## AVIS IRSN N° 2021-00148

**Objet :** EDF - REP – Centrale nucléaire de Golfech – INB 135 – Réacteur n° 1 – Modification temporaire du chapitre IX des règles générales d'exploitation – Suspension de la réalisation des essais périodiques de la vanne pneumatique d'isolement de l'appoint en eau d'un accumulateur du système d'injection de sécurité jusqu'au prochain arrêt du réacteur pour renouvellement du combustible, tout en conservant la possibilité de la manoeuvrer pour réaliser un appoint.

Schéma de la ligne d'appoint en eau des accumulateurs du système RIS (en bleu)

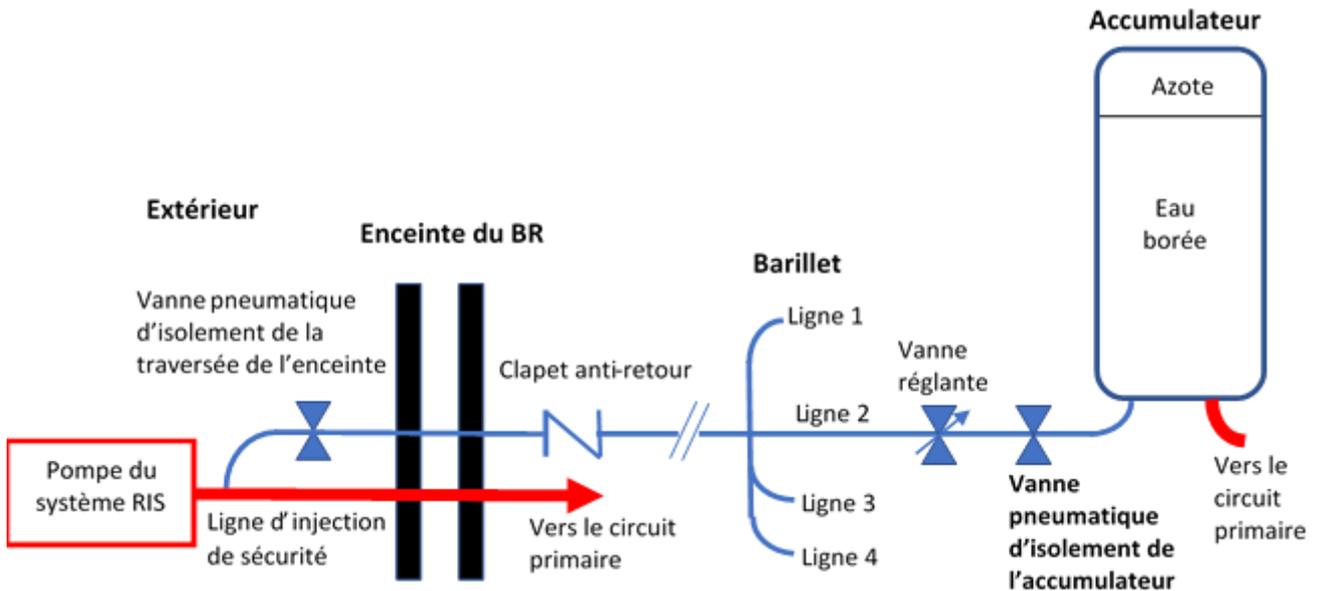
L'appoint ou le remplissage en eau borée de ces accumulateurs se fait *via* une ligne d'appoint et l'une des pompes du système RIS, situées en dehors du BR. La traversée de cette ligne dans la double enceinte du BR est équipée à l'extérieur d'une vanne pneumatique d'isolement et à l'intérieur d'un clapet anti-retour.

Dans le BR, au niveau d'un barillet, la ligne d'appoint se divise en quatre lignes, chacune étant dirigée vers un accumulateur. Chaque ligne est équipée d'une vanne réglante et d'une vanne pneumatique d'isolement.

Les vannes d'isolement doivent être fermées (sauf situation nécessitant un appoint d'eau dans l'accumulateur) et reçoivent un ordre de fermeture en cas de situation accidentelle nécessitant la mise en service du système RIS. L'absence de fermeture de ces organes dans le cas où un signal d'injection de sécurité surviendrait lors d'un appoint ou du remplissage d'un accumulateur pourrait en effet entraîner un sur-remplissage de l'accumulateur jusqu'à ouverture de sa soupape de sécurité et l'évacuation de son ciel d'azote pressurisé. Dès lors, l'accumulateur ne serait plus suffisamment pressurisé pour injecter l'eau dans le circuit primaire à la pression requise.

Le 4 avril 2021, lors de la réalisation de cette vérification sur le réacteur n° 1 du CNPE<sup>4</sup> de Golfech alors en production, l'exploitant a constaté que la vanne pneumatique située à l'intérieur du BR sur la ligne d'appoint d'un des accumulateurs ne s'est pas fermée<sup>5</sup>. Compte-tenu du non-respect du critère RGE A associé, la vanne a été considérée indisponible. Par action sur la commande manuelle de cette vanne depuis la salle de commande, elle a été fermée puis manœuvrée à plusieurs reprises avant d'être finalement mise en position sûre (fermée).

Selon l'exploitant, la cause technique du dysfonctionnement de la vanne est un gommage de l'électroaimant de l'électrovanne qui pilote la partie pneumatique du robinet. Cette électrovanne étant située dans le BR, aucune intervention de maintenance n'est possible tant que le réacteur est en production. À cet égard, l'exploitant prévoit d'intervenir sur l'électrovanne lors du prochain arrêt du réacteur n° 1 pour renouvellement du combustible programmé début 2022.

**Compte tenu des conditions décrites dans la DMT et rappelées ci-avant, l'IRSN estime acceptable, du point de vue de la sûreté, la suspension du programme des essais périodiques de la vanne pneumatique d'isolement de l'accumulateur du système RIS pour laquelle un doute subsiste quant à sa capacité de se refermer tout en conservant, en cas de baisse fortuite du niveau d'eau de l'accumulateur, la possibilité de la manœuvrer manuellement pour réaliser un appoint.**
